甲状腺被ばく線量モニタリング実施マニュアル(案)

に対する意見公募の結果及び制定

原子力規制庁

甲状腺被ばく線量モニタリング実施マニュアル案についての提出意見及び考え方

図 1 a 簡易測定の実施場所と要員の配置例 (小規模)

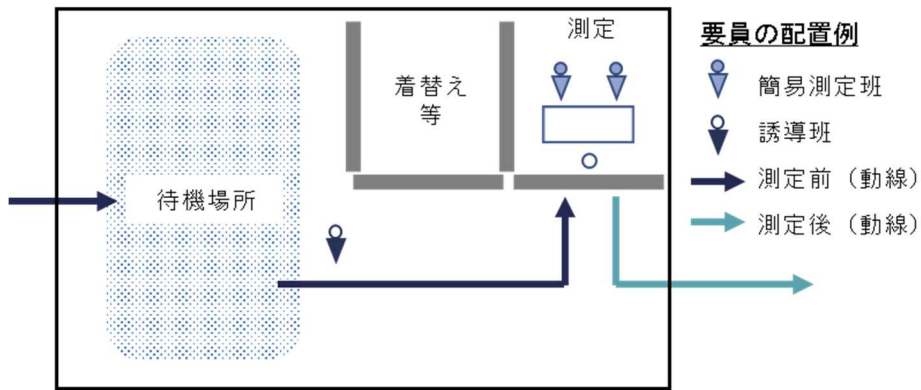
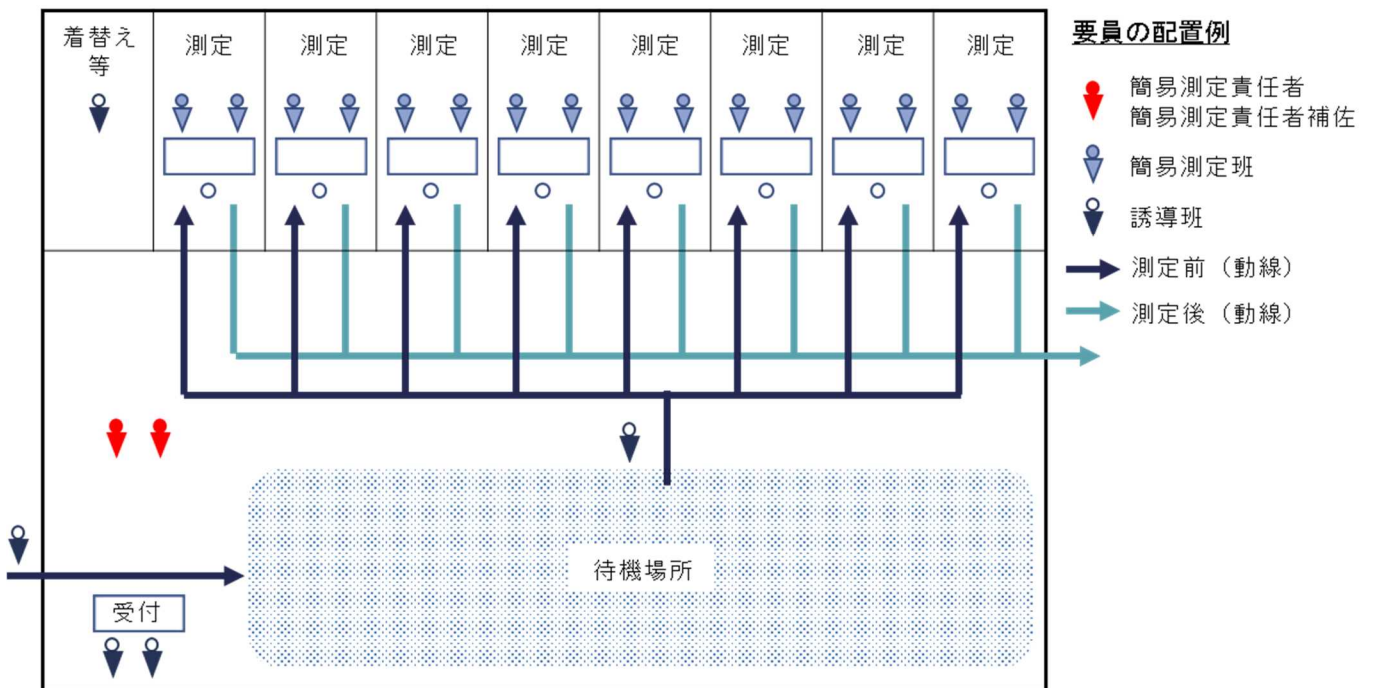
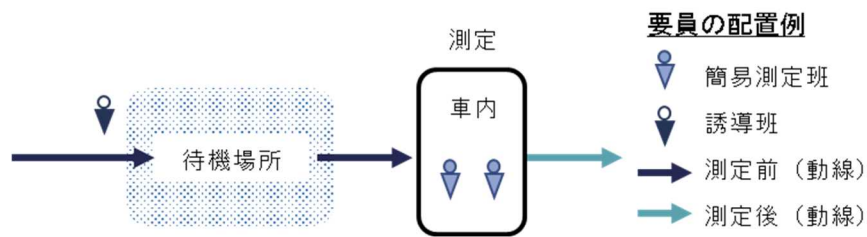
8	<p>実施マニュアル案 P17 避難所における配置例の図に関して、現在の流れであれば体表面の汚染検査をした人とそうでない人が待機場所に混在してしまいやすいと考えています。マニュアル全体に体表面の汚染検査をする人が登場してこないの、体表面の汚染検査についても記載するほうが理想と感じます。GM 管式サーベイメータを使って測定をするなら測定方法などの研修・知識が必要となる</p>	<p>本マニュアル案実務編その1「3. (4)簡易測定の手順」に記載したとおり、対象者に対して測定前の汚染検査を実施することにはしていません。大腿部測定においてバックグラウンドの値と比べて明らかな上昇を認めた場合には、他の部位を測定しますが、当該部位においても明らかな上昇がある場合には、本マニュアル案実務編その1「3. (7)⑤表面汚染がある場合の対応」に記載したとおり、会場内の着替え等を行うスペースに誘導し、着替えや拭</p>

<p>と思いますので、誘導班に該当した人が測定するのか、それ以外の表面汚染測定をする人が必要なのかきちんと明記すべきと感じました。</p>	<p>き取り等の簡易除染を行うこととしています。よって、原案のとおりとします。</p>
9	<p>実施マニュアル案 P19 測定用カバー、輪ゴム 第 67 回原子力安全委員会、資料第 1 号の当時の資料によりますと、ラップまたはビニール袋と記載されております。測定対象がガンマ線ですので、ラップ、ビニール袋、ティッシュ、キッチンペーパー等いずれで測定しても測定値には影響が少ないと感じますが、大規模災害時など物品が限られる中適当なもので代用してしまう可能性もあるので具体例を示すことが良いのではないかと感じます。</p>	<p>測定器用カバーは、表面汚染の付着防止等の観点から施すものであるもので、御意見にあるように、ラップ、ビニール袋、ティッシュ、キッチンペーパー等入手が容易な日用品を用いることが考えられます。このため、該当箇所において「測定器用カバー」の後に「(ラップ、ガーゼ等)」を例示するよう修正します。</p>
10	<p>実施マニュアル案 P19 JIS Z4511 に準拠して校正された機器を用いること コメント 第 67 回原子力安全委員会資料第 1 号によりますと具体的にサーベイメータの機種を指示されていたと認識しています。いずれのタイプもエネルギー補償型です。JIS Z4511 に準拠して構成された機器という表現だけでは、非エネルギー補償型のサーベイメータでも構わないと捉えてしまう可能性があると感じます。そこでエネルギー補償型の機種を使用し、JIS Z4511 に準拠して校正した機器を使用することと明記したほうが良いのではないかと考えます。</p>	<p>御意見のとおり、簡易測定に用いる NaI(Tl) サーベイメータは、検出感度の違いによるエネルギー特性を改善するエネルギー補償機能を有することが必要と考えます。また、X 線及びγ線用線量率サーベイメータの規格として日本産業規格 (JIS Z4333) が制定されており、これに準拠したものであることが必要と考えます。このため、本マニュアル案の該当箇所を以下のとおり修正することとします。</p> <p>(該当箇所) マニュアル案実務編その 1 「2. (3)表 2 簡易測定で用いる資機材の例」の脚注※ 1 (1) (修正案) ※ 1 (1) 空間放射線量率及び簡易測定用の放射線測定器は、原則として、日本産業規格 (JIS Z4333) に準拠したエネルギー補償型の機器を用いること。また、日本産業規格 (JIS Z4511) に準拠して定期的に校正されたものであること。(略)</p>

図3 頸部におけるプローブの位置の例

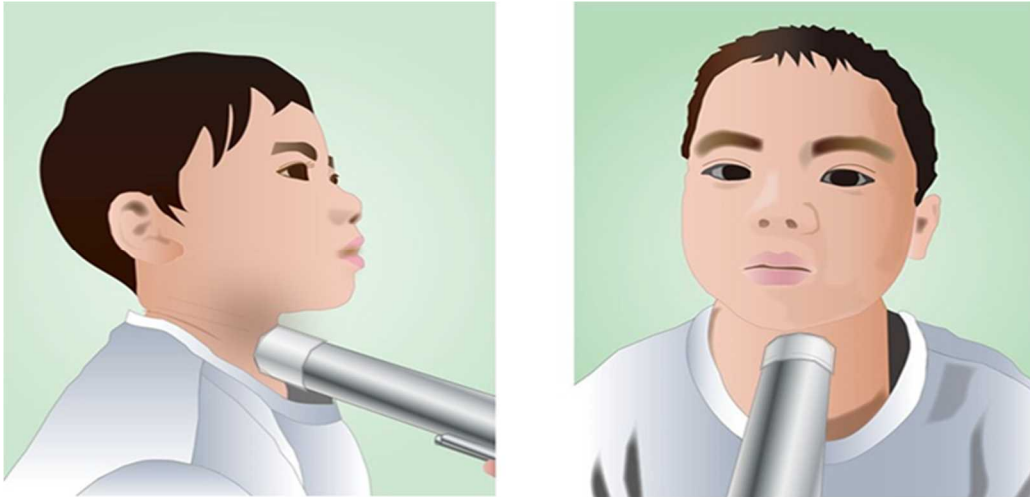
<p>【意見】P. 23・図 3 をカバー付きプローブの図に差し替え、もしくは実際の簡易測定ではカバーを付けることの説明を追加する。(理由：現状の図では、カバーのないプローブでも測定できると誤認される可能性がある。)</p>	
190	<p>P. 9 14 行目及び P. 21 8 行目 (P. 9・14 行目) 汚染のない腹部等を直接測定して指示値 (B) を読み取る・・・ (P. 21・8 行目) 他の部位(肩口や腹部等)で測定する。 【意見】バックグラウンドの値に比べて明らかな上昇を認めた場合の測定について、その方法をより明確に、かつ統一した表現で記す。 【理由】前後関係から着衣のない部分での測定とも推測できるが、P. 9 のみに記載されている”直接”の意味するものが明確でない。</p>	<p>本マニュアル案解説編では、着衣に汚染がある場合には衣服等に覆われて汚染がない腹部等を測定するという簡易測定の方法の基本となる考え方を示したものです。そして、実務編では、その具体的な方法として、大腿部に汚染のおそれがある場合として大腿部の測定において「バックグラウンドの値に比べて明らかな上昇を認めた場合」と記載し、その場合においては、衣服に覆われていた腹部、これが困難な場合には肩口を測定することとして、「他の部位(肩口や腹部等)で測定する」と記載したものです。よって原案のとおりとします。</p>
191	<p>測定対象者の行動記録に係る記載 【意見】甲状腺モニタリングの対象者の行動履歴に関する情報は、放射性ヨウ素を吸入した時期や様態等を把握するために不可欠であり、測定結果に基づく甲状腺被ばく線量を正確に推定する上で重要な情報である。しかし、誰がどこでどのようにどういう種類の情報を取得し、どのように記録するのかが本マニュアルには全く記載されていない。この情報は、簡易測定や詳細測定の実実施計画、実施準備や運用など本マニュアルの内容に影響を与える要因である。対象者の行動履歴に関する情報の取得については、今後の検討課題となっている測定結果に基づく甲状腺被ばく線量の推定方法を検討する段階において改めて議論され、その議論結果に基づいて本マニュアルが改訂されると考えて良いのか？その場合、甲状腺被ばく線量の推定方法に関する本マニュアルの改訂時期はいつ頃になると予想されるか？</p>	<p>御意見にあるとおり、甲状腺被ばく線量モニタリングの対象者の行動履歴に関する情報は、甲状腺被ばく線量の分析・評価に際しては重要な情報となりますが、本マニュアル案は、甲状腺被ばく線量モニタリングの簡易測定及び詳細測定の実実施に関する事項をまとめたものであり、これらの測定に際して本人を特定するために必要となる住民等の個人の属性に関する情報を取得することについて記載しているものです。今後関係府省庁が連携して甲状腺の被ばく線量の推定方法等に関して検討することとしており、その中で、甲状腺被ばく線量モニタリングの対象者の行動履歴に関する情報の取得に関することや、検討スケジュールも含めて検討を行うこととしています。</p>

17	<p>実施マニュアル案 P23 図 3 頸部におけるプローブの位置の例に関して コメント</p>	<p>御意見の図は、頸部におけるプローブの位置の例を図示したものであり、被測定者を小児とした図であるので、喉仏は図示していませんが、マニュアル案実務編その 1 「3. (7)③プローブを適切に配置すること」に記載したと</p>

<p>プローブを当てる位置が測定値にはかなり影響します。この画像よりも少し鎖骨などをいれ、喉ぼとけを明記したような画像の方が、位置が決めやすいと考えます。位置の統一が適切な計数値につながるので、言葉だけではなく画像に具体的な指示を入れる方が好ましいと感じました。細かいようですが、ラップやティッシュまで記入しておく方が付け忘れ防止につながると感じます。</p>	<p>おり、プローブの位置は、対象者の頸部下側（左右鎖骨の中央付近の上側であって喉仏の下）を目安とすることを明示しています。また、御意見の図には、プローブの先端部に養生のためのカバーを図示しています。</p>
18	<p>実施マニュアル案 P24 表面汚染がある場合の対応 コメント 表面汚染が疑われる場合は、どこで判断されているのか。簡易測定マニュアルの中に表面汚染についての測定者、測定場所、スクリーニング値が記載されていないのでマニュアルの中に記載しておくべきではないだろうかと感じました。もしも表面汚染検査マニュアル等が別にマニュアル化されているならそちらに記載と言った旨を示すべきであると思います。</p>	<p>本マニュアル案実務編その1「3. (4)②大腿部測定」に記載したとおり、大腿部の測定値が実施場所のバックグラウンドの値に比べて明らかな上昇を認めた場合には、他の部位で測定し、それでも当該部位においてバックグラウンドの値と比べて明らかな上昇がある場合には、本マニュアル案実務編その1「3. (7)⑤表面汚染のある場合の対応」に記載したとおり、着替えや拭き取り等の簡易除染を行うことにしています。これらの対応については、上述の該当箇所に記載しています。</p>
19	<p>12) <該当箇所> 16 頁 表1の「誘導班」 <内 容> ・誘導班の役割として、「事前説明・同意取得」とあるが、簡易測定会場の受付での対象者への説明・同意の取得には一定の時間を要するため、円滑な簡易測定に支障があるのではないかと。事前に、対象者に対して、甲状腺被ばく線量モニタリングの目的・必要性や測定の流れ、結果の扱い、及び今後の対応などについて説明を行い、同意を得ておく必要があるのではないかと（検査当日の再確認はあり得ると思います）。 《21 頁 1 行目「①対象者の受付」参照》</p>	<p>本マニュアル案実務編その1「2. (1)表1 要員の役割と各業務に係る要員数の例（1会場分）」に記載したとおり、誘導班の役割は、避難所での案内、対象者の受付、誘導、事前説明・同意取得等を行うことにあります。対象者の本人確認や同意の取得は、錯誤がないように簡易測定の直前に実施します。一方で、御意見のとおり、対象者に対して、避難所等において甲状腺被ばく線量モニタリングの目的・必要性や測定の流れ、結果の扱い、及び今後の対応などについて事前に説明を行っておくことは有用な方法と考えます。国としても住民等への分かりやすい説明資料等について検討していきます。</p>

189	<p>P.9 12行目 「プロープにはカバーを用い・・・」</p> <p>【意見】カバーの図を追加する。（理由：適切な測定を遂行するための例を示す。）</p>	<p>プロープにカバーを用いることは、本マニュアル案実務編その1「3. (7)測定に際しての留意事項」に記載するとともに、同図3においてカバーをつけた状態でのプロープの位置を示しています。よって原案のとおりとします。</p>

<p>第 67 回原子力安全委員会資料第 1 号の当時の資料によりますと、当時は、3 回測定した平均値を扱ってあったかと思えます。外れ値の場合の影響を少なくするために中央値とするなど一言でいいので入れると注意してよむようになると思えます。読み取る際に平均値として扱ってしまうと計算が必要となり、外れ値の影響を受けてしまうと思えますので中央値として扱うことには賛同します。文章を読む際に一言理由が含まれている方が理解を促すことになりミスが減るのではないのでしょうか。</p>	<p>あり、一般的に用いられている方法でもあると考えます。よって、原案のとおりとします。</p>
15	<p>・ P21 「頸部測定値は 3 回の読み取った指示値の中央値とする。」 →3 回読み取り指示値の中央値を採用していることから、極端な外れ値を除外することを考慮しての記載だと推察する。NaI サーベイメータは、GM サーベイメータと比べて指示値（瞬時値）の変動が小さく、外れ値表示の確率は低い。読み取りが 1 回であろうが 3 回中央値であろうが、外れ値を選択する可能性はほとんど変わらない。指示値 3 回読み取りで僅かな測定精度向上を目指すよりも、1 回読み取りで迅速性・簡便性を優先することが合理的であると考えます。また、外れ値ではなく、NaI サーベイメータの頸部への当て方のばらつきを考慮しての記載であるのなら、指示値 3 回読み取りの中央値でなく最大値とするべきである（当て方のばらつきにより、真値よりも指示値が過大となることはないため）。</p>	
16	<p>実施マニュアル P22 記載されている写真に関して コメント 測定対象者が小児を中心として測定すると思えます。しかし見本として測定されている人の年齢が高いと感じました。また、プローブのカバーのつけ方の見本として写真を見てみたいと考えた時に、写真のプローブの部分が小さく、ボケているため見えにくい印象がありました。できればもう少し高画質で大きい画像の方がよいのではないかと感じました。</p>	<p>御意見の写真は、原子力規制委員会の委託によるマニュアル案作成事業の模擬実証試験を撮影したものです。当該写真は、簡易測定における測定者及び被測定者の位置関係や測定者の姿勢などを示すものであり、対象年齢層を示すものではありません。また、御意見のプローブの位置については、本マニュアル案実務編その 1 「3. (7)図 3 頸部におけるプローブの位置の例」に図示しており、当該図を参照していただくことを考えています。</p>
